ADENDA AO LICENCIAMENTO AMBIENTAL

AMPLIAÇÃO DA CAPACIDADE DA SAIPROSSEM – PRODUÇÃO ANIMAL

ADENDA

Na sequência da comunicação V/ ref.^a SAI-DRA/2017/1582 Proc.118.4.1/9 118.2.1/55, de 5 de maio de 2017, vimos, pelo presente, prestar os esclarecimentos, corrigir ou complementar os aspetos salientados pela Comissão de Avaliação (CA) nomeada na forma de adenda, seguindo a ordem e a numeração do referido parecer.

No capítulo 2 do anexo AN2.26 deverá ler-se:

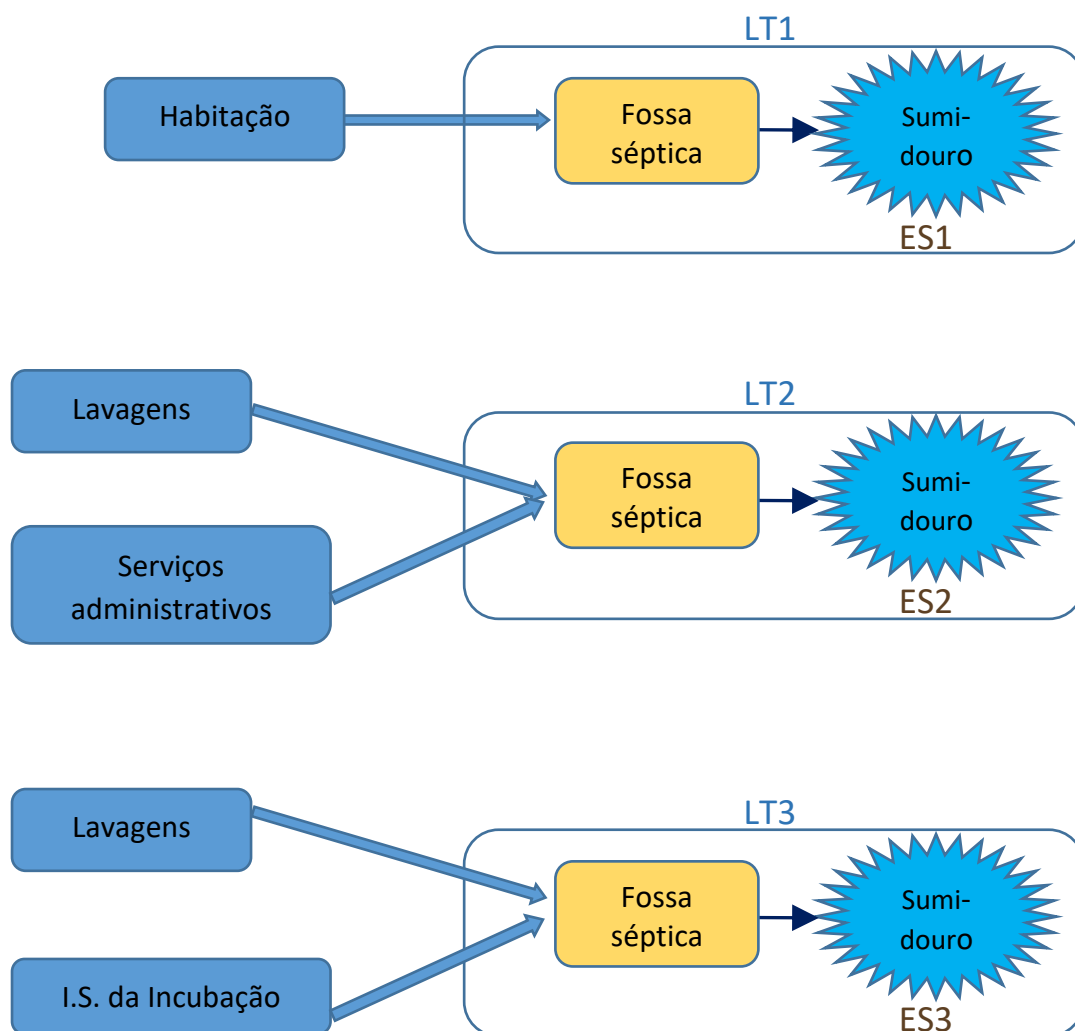
“Na Saiprossem as águas residuais produzidas são maioritariamente de origem doméstica e uma fração proveniente de lavagens, sendo conduzidas a sistemas de tratamento constituídos por fossa séptica seguida de poço de infiltração, normalmente designado de sumidouro.

Dada a reduzida quantidade e as características dos caudais gerados serem tipicamente domésticos não tem sido aplicada a sua monitorização.”

Anexo AN2.31 (pag.12/14 do parecer)

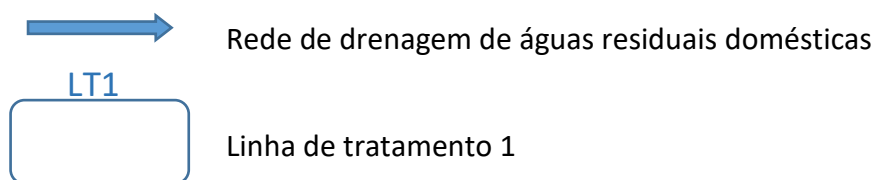
O diagrama que consta no anexo A2.31 foi corrigido e passa a vigorar o que se apresenta de seguida.
